JIS M 8704

鉄鉱石ローットの質量及び品質特性値の決定方法

対象規格	JIS M 8715
	鉄鉱石ペレット-膨れ試験方法
処置案・審議結果:	原案のまま 修正採用 採用

対象規格	JIS M 8213 鉄鉱石-酸可溶性鉄(II)定量方法-ニクロム酸カリウム滴定法
------	--

図2

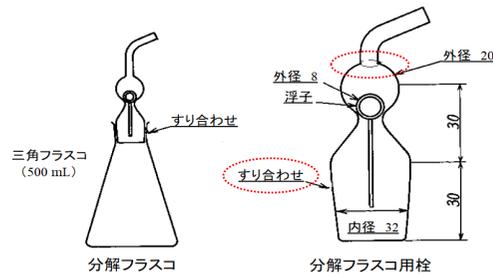
会議	年月日	No	委員		箇条 細分箇条 (e.g. 3.1)	細別・表・ 図 (e.g. a), 表1)	コメント タイプ	コメント提出		担当主査コメント		審議 結果
			社名	氏名				内容	修正案	処置案	理由及び審議内容	
三者委員会	2024/2/22	1	東理大	田中	7.2	図2 (栓の 図)	ge	すり合わせ矢印の先端箇所が不適切です。また、この部分の線を削除して流通させる。		採用	修正後の図2を、欄外に示します。	承認
三者委員会	2024/2/22	2	東理大	田中	7.2	図3	ed	漢字に変更	ガラス棒でふさぐ → ガラス棒で塞ぐ	採用	修正後の図3を、欄外に示します。	承認
三者委員会	2024/2/22	3	東理大	田中	JA 4.1		ed	句点は不要では？	(図 JA.1参照。) → (図 JA.1参照)。	採用		承認
三者委員会	2024/2/22	4	東理大	田中	JA.4.1.2	図JA.1	ge	回転子の画もあったほうがよいのでは？		採用	修正後の図JA.1を、欄外に示します。	承認
三者委員会	2024/2/22	5	東理大	田中	JA 8 b)		te	0.016 67 mol/Lニクロム酸カリウム溶液は、6.8と同じ溶液を用いているので、ファクターの記号は同じにする？	$f_2 \rightarrow f$	採用		承認
